## 2° VARIANTE AL P.I.

VARIANTE VERDE PER LA RICLASSIFICAZIONE DI AREE EDIFICABILI, MODICHE PUNTUALI E MODIFICHE NORMATIVE.

## PROPOSTA DI CONTRODEDUZIONE ALLE OSSERVAZIONI

TAVOLA	2.D
SCALA	1:2000
OSSERVAZIONE	5
	Ambito oggetto di osservazione

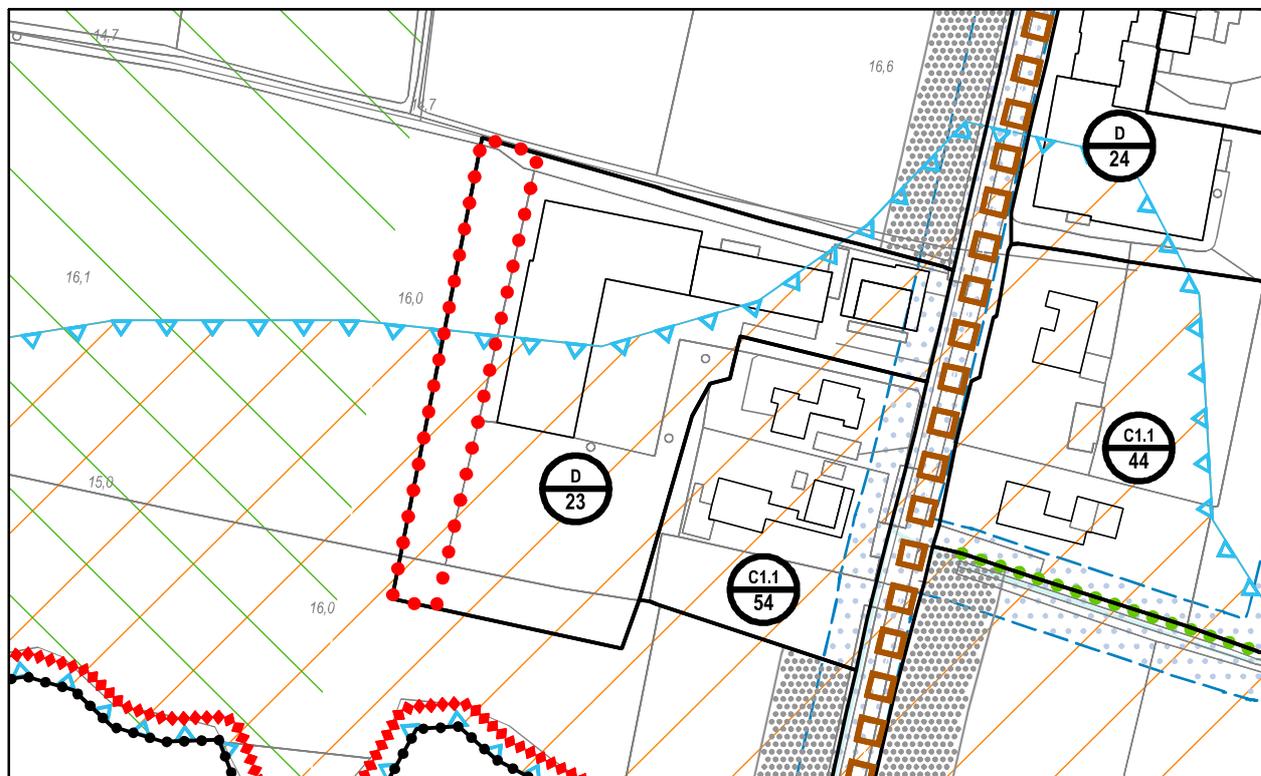
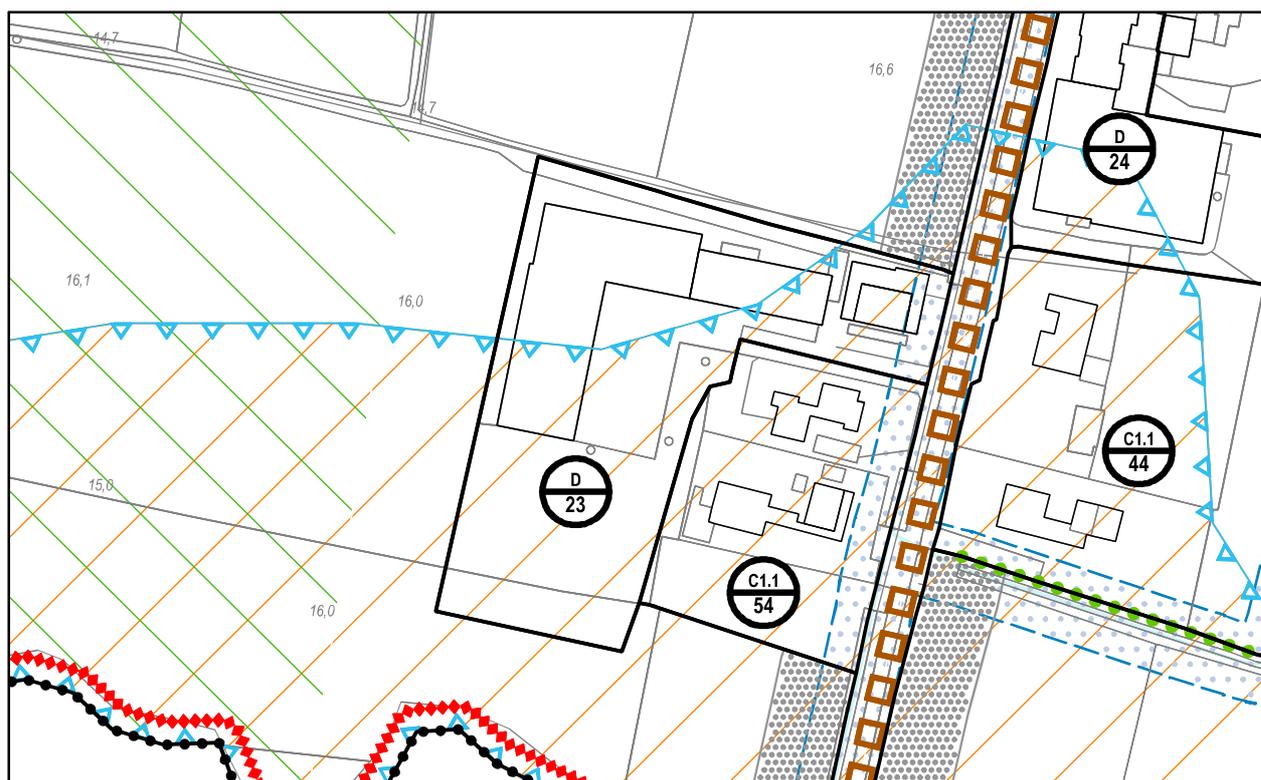
5	02.03.2016	2089	De Gaspari Angelo	Viene richiesto lo stralcio della previsione edificatoria assegnata alla zona produttiva D/23 trasformandola in zona agricola come la rimanente area in proprietà catastalmente censita al foglio 13 mappale 179, sita in Via Zeminianella;	Accolta	L'osservazione è accoglibile (come indicato negli estratti del P.I. riportati nel presente fascicolo) in quanto la richiesta di trasformazione dell'area in proprietà da produttiva ad agricola risulta coerente con la finalità della variante adottata.
6	18.04.2016	4003	Ufficio Tecnico Comunale	Viene richiesto la correzione di un errore di numerazione progressiva in merito all'introduzione in sede di adozione della nuova zona C1 e la modifica del testo adottato degli artt. 10 e 53 delle NTO. Si richiede inoltre la modifica dell'articolo relativo alle misure preventive e protettive per manutenzione in quota previsto sul prontuario per la qualità architettonica e la mitigazione ambientale.	Accolta	L'osservazione è accoglibile (come indicato negli estratti del P.I. riportati nel presente fascicolo) in quanto la modifica normativa richiesta è coerente con la finalità della variante.

L'accoglimento dell'osservazione n° 5 comporta l'aggiornamento dei seguenti elaborati di progetto del P.I.:

- Tav. 1 "Intero territorio comunale"- scala 1:5000;
- Tav. 2.d "intero territorio comunale – zoning" - scala 1:2000.

TAVOLA	1
SCALA	1:5000
OSSERVAZIONE	7
	Ambito oggetto di osservazione

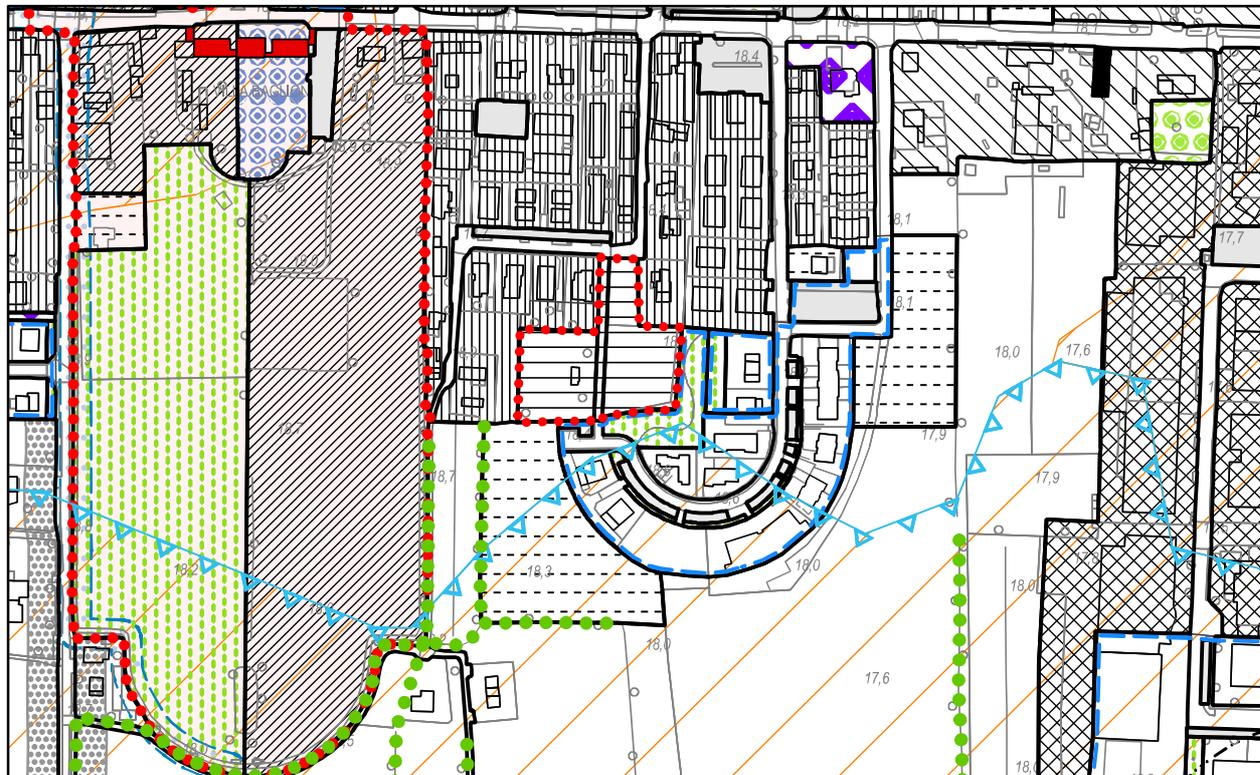
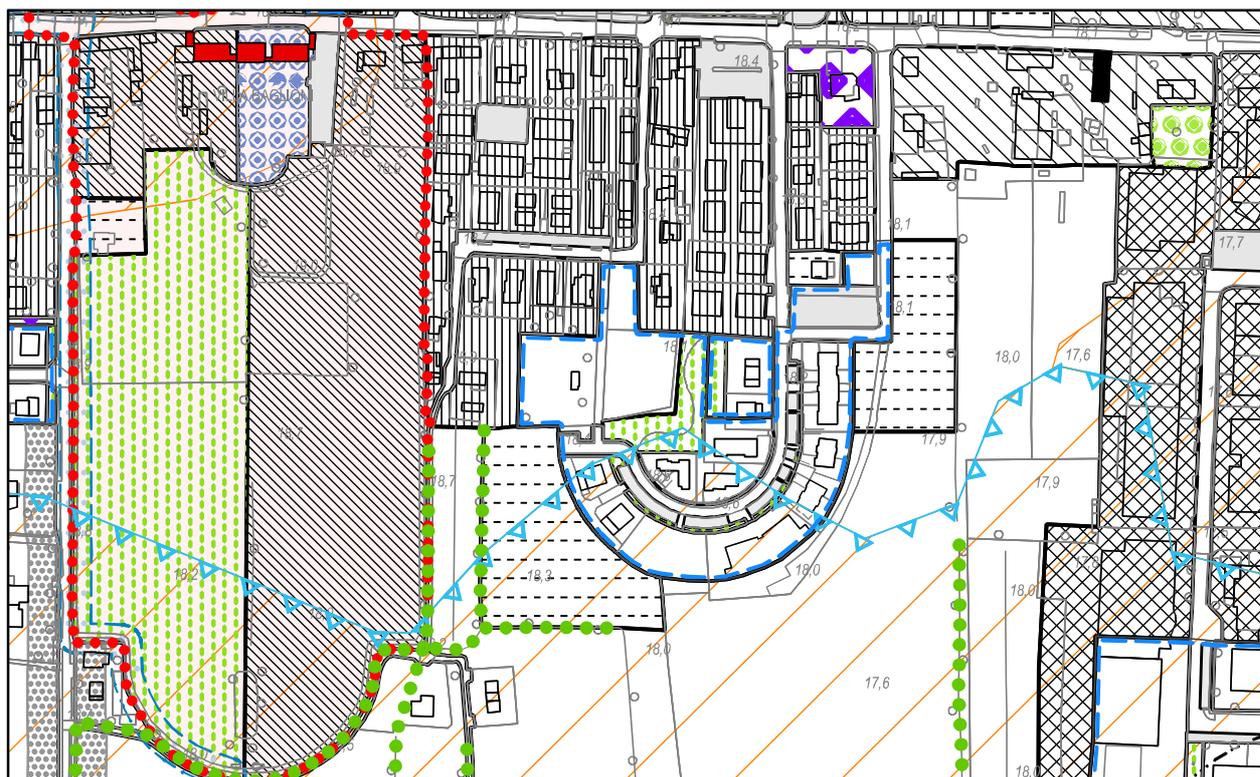
7	21.04.2016	4152	Cecchin Silvana Sostenio Angelo Cuogo Beniamino	Viene richiesto il ripristinare la capacità edificatoria prevista nei lotti n° 9 e 10 del Piano di Lottizzazione "Raggio di sole", annullando la precedente richiesta di variante presentata il 09.06.2015 protocollo 4765.	Accolta	L'osservazione è accoglibile per quanto riguarda il mantenimento delle previsioni del P. di L. "Raggio di sole", secondo stralcio non convenzionato, mantenendo ferme le modifiche introdotte con la variante per la corretta perimetrazione, sul lato nord-ovest, dell'ambito oggetto di PUA (come indicato negli estratti del P.I. riportati nel presente fascicolo).

L'accoglimento dell'osservazione n° 7 comporta l'aggiornamento dei seguenti elaborati di progetto del P.I.:

- Tav. 1 "Intero territorio comunale"- scala 1:5000;
- Tav. 2.b "intero territorio comunale – zoning" - scala 1:2000.
- Estratto Repertorio Normativo (variazione n° 9);
